RESOLUCIÓN N° 001942 (23 JUL. 2026)

“Por la cual se decide una solicitud de modificación de licencia ambiental y se toman otras determinaciones”

- Mediante Auto 235 del 23 de enero de 2024, esta Autoridad Nacional levantó la suspensión de los términos del trámite administrativo de modificación de la licencia ambiental para el proyecto “UPME 03-2010 SUBESTACIÓN CHIVOR II Y NORTE

Figura. Área de influencia definitiva del proyecto

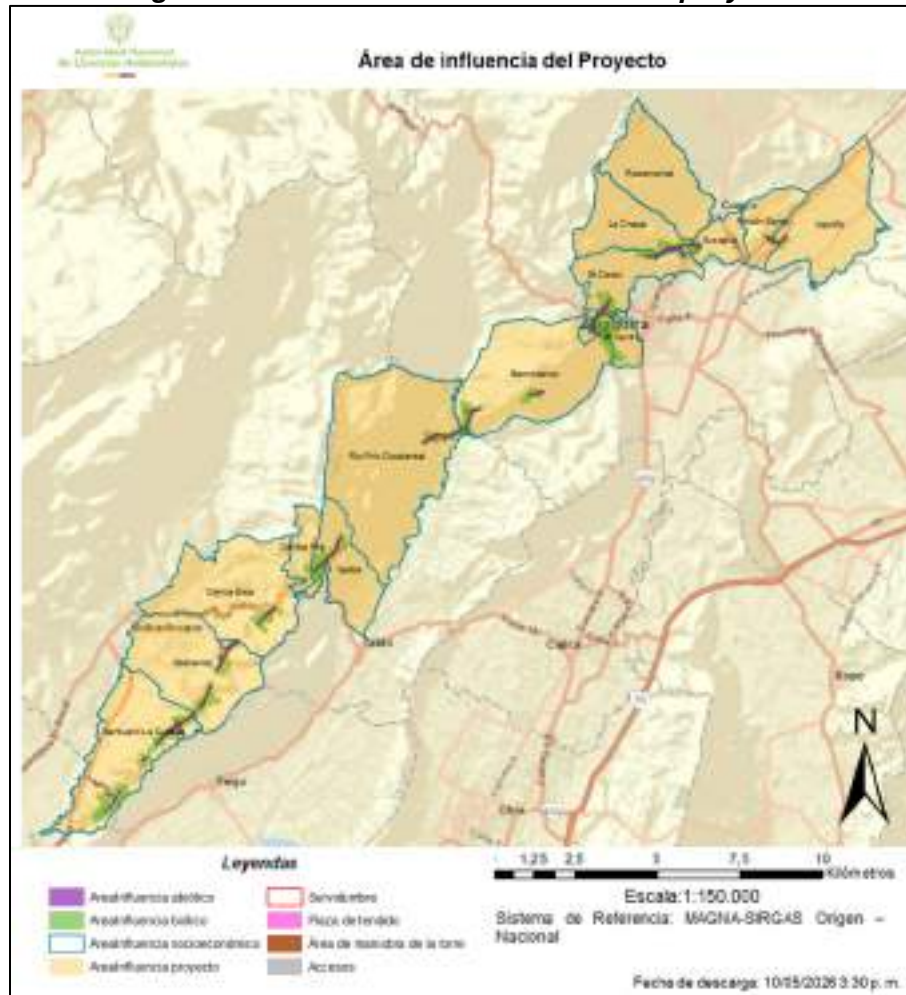
Así las cosas, el Equipo Evaluador Ambiental considera que la delimitación en cada medio y componentes cumplió con lo establecido en los Términos de Referencia para la Elaboración del Estudio de Impacto Ambiental -EIA- para Proyectos de Sistemas de Transmisión de Energía Eléctrica - TdR-17 de 2018 y la Metodología General para la Elaboración y Presentación de Estudios Ambientales - MGEPEA de 2018, por consiguiente, su definición se basó a partir de la valoración de los impactos y su trascendencia, determinando un área con extensión de 13.664,76 ha, la cual se presenta en la siguiente figura:

Figura. Zonificación de manejo ambiental del proyecto “UPME 03- 2010 Subestación Chivor II y Norte 230 KV y Líneas de Transmisión Asociadas”

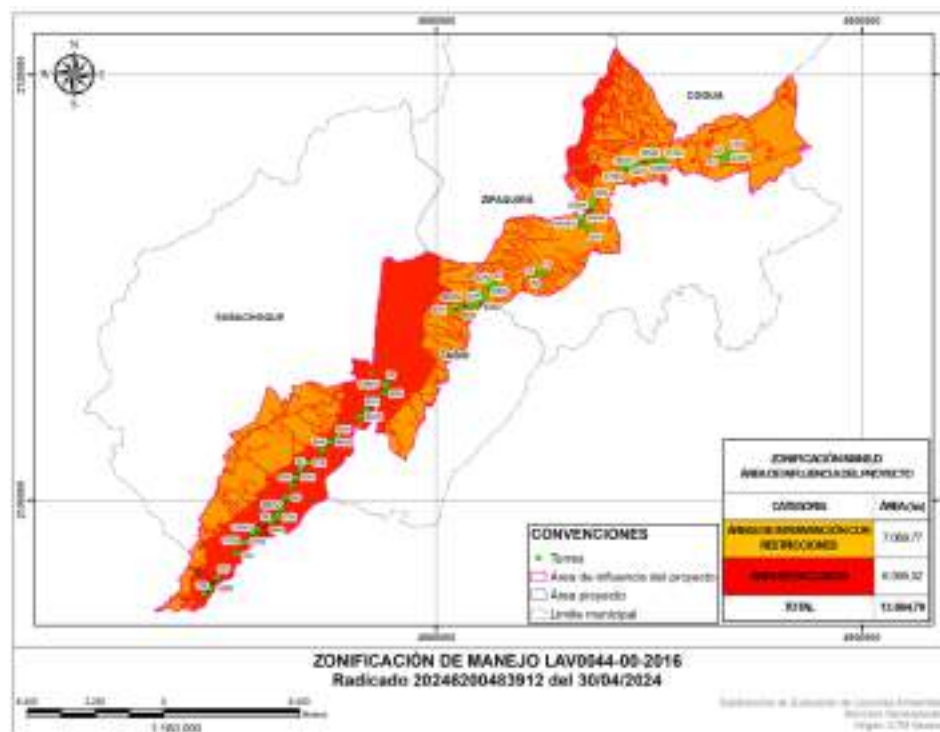
2010 Subestación Chivor II y Norte 230 KV y Líneas de Transmisión Asociadas”, de acuerdo con las consideraciones del Equipo Evaluador Ambiental, aclarando que, en razón a la suma de máximos de cada uno de los medios, las áreas sin restricción no quedan cartografiadas, y solo se presentan dos (2) categorías, Áreas de Exclusión y Áreas de Intervención con Restricción.
